W związku z pytaniami od Wykonawców dot. przetargu pn.: „**Poprawa bezpieczeństwa ruchu drogowego na dk 25 w m. Siąszycie**” Generalna Dyrekcja Dróg Krajowych i Autostrad Oddział w Poznaniu udziela odpowiedzi

Rys. 5.2.1. Przykład balustrady U-11a

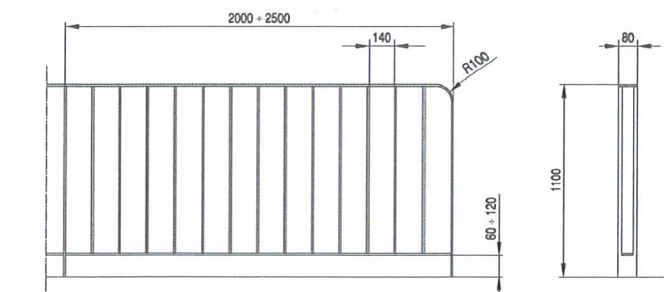
Ad. Kosztorys ofertowy br. drogowej poz nr 55 oraz SST D.07.06.02a. Prosimy o wyjaśnienie czy balustrada U-11a to ma być wyгородzenie rurowe („trzepak”): rama fi48,3mm / poprzeczka fi48,3mm / wys. 1,2m? Prosimy także o podanie długości modułu

Balustrada U-11a, zgodnie z załącznikiem nr 4 do rozporządzenia Ministra Infrastruktury z dnia 3 lipca 2003r. ws. szczegółowych warunków technicznych dla znaków i sygnałów drogowych oraz urządzeń brd i warunków ich umieszczania na drogach (Dz.U. Nr 220 poz. 2181 z późn.zm.) balustrady U-11a oprócz poręczy i słupków powinny się składać wyłącznie z elementów pionowych(szczęblin) o rozstawie nie większym niż 0,14m. Dolny poziomy element konstrukcji balustrady łączący szczębliny nie może znajdować się powyżej 0,12m od poziomu chodnika. Segmenty ogrodzeń należy przyjąć długość 2000 mm i montować niezależnie w fundamencie betonowym – bez połączeń śrubowych z sąsiednimi segmentami.

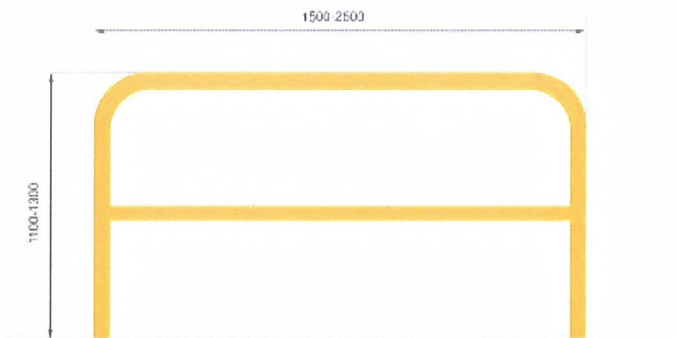
Ad. Kosztorys ofertowy br. drogowej poz nr 56 oraz SST D.07.06.02b . Prosimy o wyjaśnienie czy balustrada U-12a to ma być wyгородzenie rurowo – szczelinowe: rama fi48,3mm / poprzeczka fi48,3mm / szczelina fi20mm? Co oznacza zapis „**wys. 1,2m/0,9m**”? Prosimy także o podanie długości modułu.

Ogrodzenie U-12 stosuje się w celu ochrony pieszych i oddzielenia ich od jezdni, uniemożliwienia im przekraczania jezdni w miejscach niedozwolonych lub skanalizowania ruchu pieszych. Ogrodzenia mogą być segmentowe lub łańcuchowe. Ogrodzenia segmentowa U 012a występują w postaci ram z prętami, siatkami, przezroczystymi płytami itp. Wysokość tych ogrodzeń wynosi od 0,80 m do 1,20 m, przy czym mniejszą wysokość należy stosować w miejscach w których ogrodzenia może ograniczyć widoczność kierującym pojazdami, np. w obrębie skrzyżowań, przejść dla pieszych, itp. Barwa elementów ogrodzeń segmentowych jest szara lub żółta. Ogrodzenia można umieszczać obok jezdni, w chodnikach na krawędzi pobocza, na pasie dzielącym jezdnie a na wysepkach przystanków tramwajowych od strony jezdni dla ogrodzenia torowiska tramwajowego. Przykładowy wzór ogrodzenia segmentowego U-12a poniżej

Dla realizacji należy przyjąć o wysokości 1200mm a przy zjazdach, w celu poprawy widoczności przy włączaniu się do ruchu 700mm. Segmenty ogrodzeń należy przyjąć długość 2000 mm i montować niezależnie w fundamencie betonowym – bez połączeń śrubowych z sąsiednimi segmentami.
